**PROGETTO INTEGRATO CICLOVIA ADRIATICA  
ITINERARIO CICLABILE FANO MAROTTA SENIGALLIA**

**REALIZZAZIONE ITINERARIO CICLOPEDONALE  
TORRETTE-PONTESASSO TRATTO DAL SOTTOPASSO  
PEDONALE DI VIA BUONINCONTRI A RIO CRINACCIO**

**RELAZIONE TECNICO-ILLUSTRATIVA  
E PREVISIONE DI SPESA**

Agg. 2021-04-07  
(dopo conferenza dei servizi del 5-  
3-2020)

SEZIONE TIPO 3

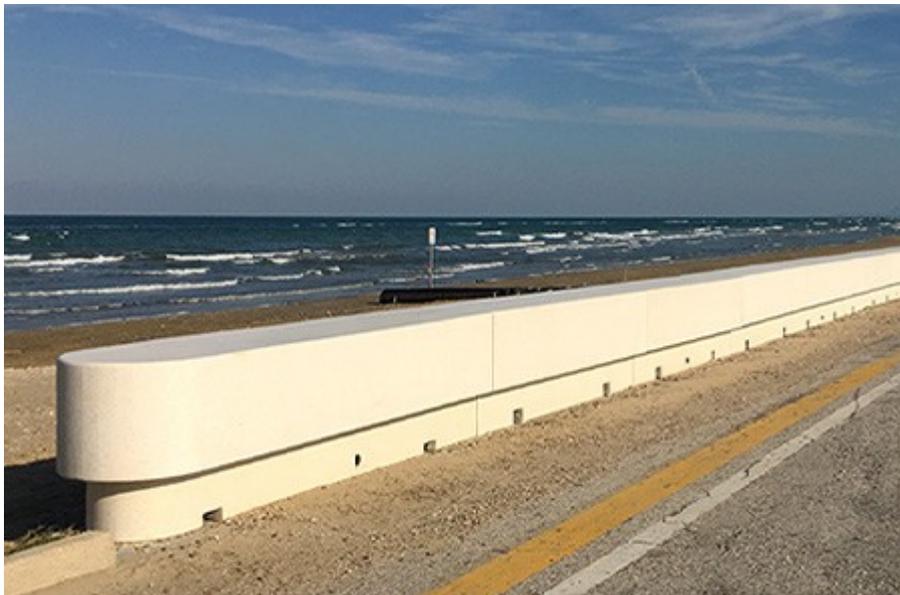
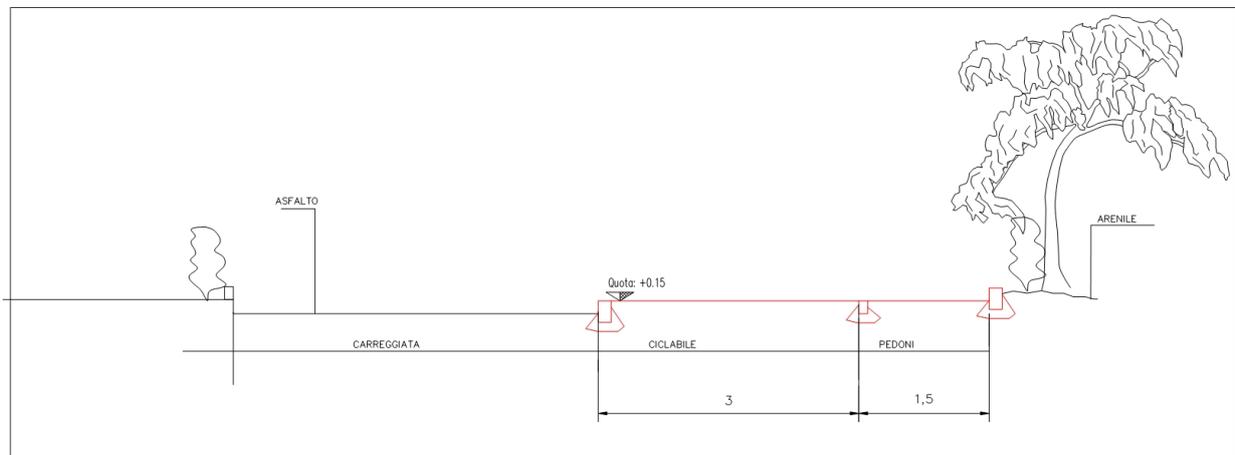
*b) che sia eliminato il ricorso ad opere rigide quali palancole, cordoli in C.A. e muretti, garantendo che il tracciato segua il più possibile la quota dell'arenile esistente eliminando la formazione di fronti verticali lato mare.*

b) Nella progettazione definitiva/esecutiva si terrà conto di quanto indicato.

In questa zona troviamo infatti una zona demaniale che ha la stessa quota dei giardini delle abitazioni, sulla quale può essere posizionata la pista ciclabile; con questa modifica potrà essere inserita nel progetto anche la riqualificazione delle discese a mare esistenti. L'andamento della pista ciclabile seguirà quindi l'andamento del terreno esistente e nel progetto esecutivo si dovrà prevedere di riutilizzare i muretti esistenti senza inserirne di nuovi nell'arenile.
